VYSVĚTLENÍ SOUTĚŽNÍCH PODMÍNEK Č. 2

EXPLANATION OF COMPETITION CONDITIONS NO. 2

Název soutěže o návrh Design contest title	GFŘ Dislokace Brno: Příkop č. p. 25 GFD Dislocation Brno: Příkop no. 25
Profil zadavatele Contracting Authority Profile	https://nen.nipez.cz/profil/nukib

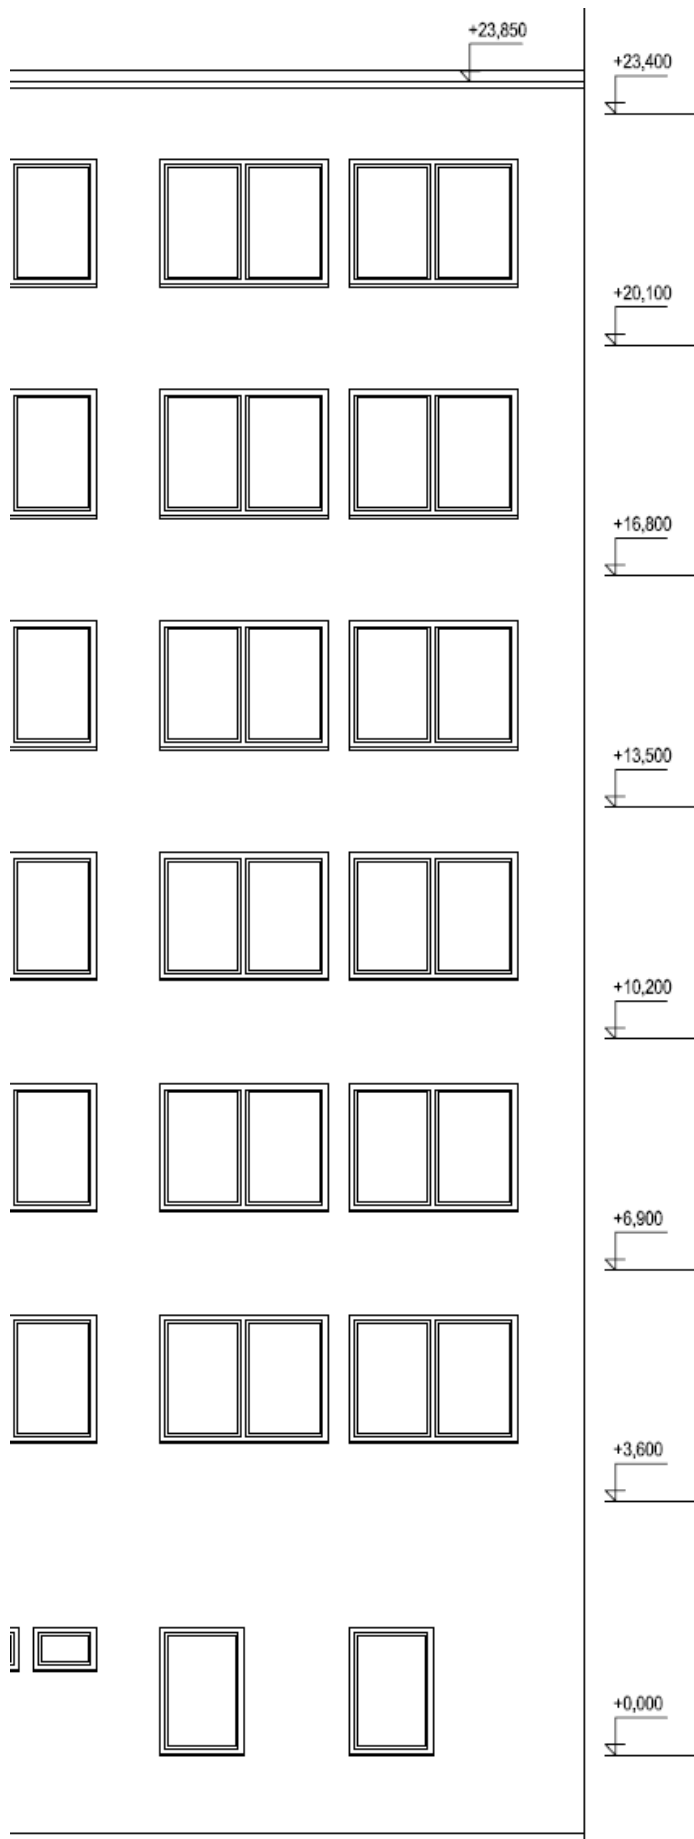
Je možné poskytnou řez stávajícího objektu? Pro zjištění stávající výšky budovy i jednotlivých pater?

Nedisponujeme řezem stávajícího objektu. Pro zjištění výšky stávající budovy a jejích jednotlivých pater viz následující obrázek – část východního pohledu na stávající objekt (pohled ze dvora), tedy kóty při jeho severovýchodní hraně.

+/-0,000 = 205,43 m n. m.

The section of the existing building is not available. In order to obtain the height of the building and its floors, see the following image – part of the west elevation of the existing building (view from the courtyard). that is the dimensions at its north-east edge.

+/-0,000 = 205,43 MASL
